RELAZIONE TECNICA INTEGRATIVA

Richieste dalla Regione V.d.A con nota Prot. 70/VIAS del 03/01/2023

| Progetto: | Provvedimento Autorizzatorio Unico Regionale (PAUR) ai sensi dell'art 27-bis del D.Lgs. n.152/2006 relativo all'istanza di autorizzazione ai sensi dell'art. 208 per le attività di messa in riserva R13 ed il recupero R5 di rifiuti non pericolosi. |
| Impianto: | Comune di Arvier - Strada Vicinale Combaron |

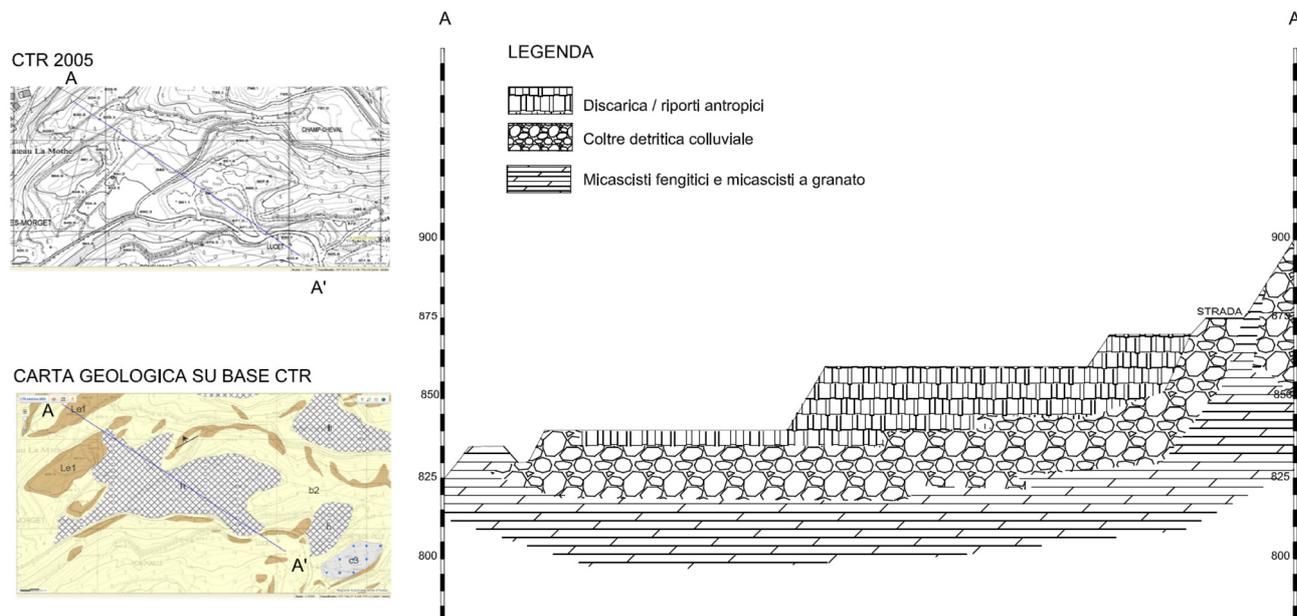
*“.....si chiede di valutare la **compatibilità degli interventi rispetto alla fase di ripristino del sito, nel caso in cui fosse effettivamente previsto**”*

Un eventuale ripristino ambientale del sito prevederebbe innanzitutto l'eliminazione delle opere/strutture presenti e l'eventuale asportazione dei materiali/rifiuti che dovessero ancora trovarsi stoccati all'interno del perimetro dell'impianto, il tutto finalizzato al recupero della morfologia originaria del luogo.

Al riassetto morfologico seguirà la stesura del terreno di coltivo, propedeutica al recupero vegetazionale agricolo o forestale in funzione del progetto che verrà predisposto.

Le strutture fisse da demolire e asportare presenti attualmente nel sito, sono costituite da piccoli manufatti artificiali quali plinti in cls, muretti etc... e non sono presenti né pavimentazioni né edifici (sono presenti solamente tettoie per ricovero di attrezzature e prefabbricati ad uso ufficio).

Non sono inoltre presenti dossi o avvallamenti della superficie topografica che necessitino di lavori di livellamento morfologico.

Si rileva solo la presenza del cordolo di mascheramento già rinverdito, posto nel settore meridionale dell'ambito il quale costituisce già un elemento di tipo naturalistico e potrà o meno essere asportato in funzione del progetto che verrà predisposto.

La morfologia gradonata del versante ove attualmente insiste l'impianto, come evidenziato nella sezione geologica estratta dalla relazione geologica e riportata nella seguente figura, risulta

possedere pendenze adeguate ad accogliere la stesura del terreno di coltivo senza che si verificano fenomeni di erosione, dilavamento dello stesso o di ristagno delle acque.
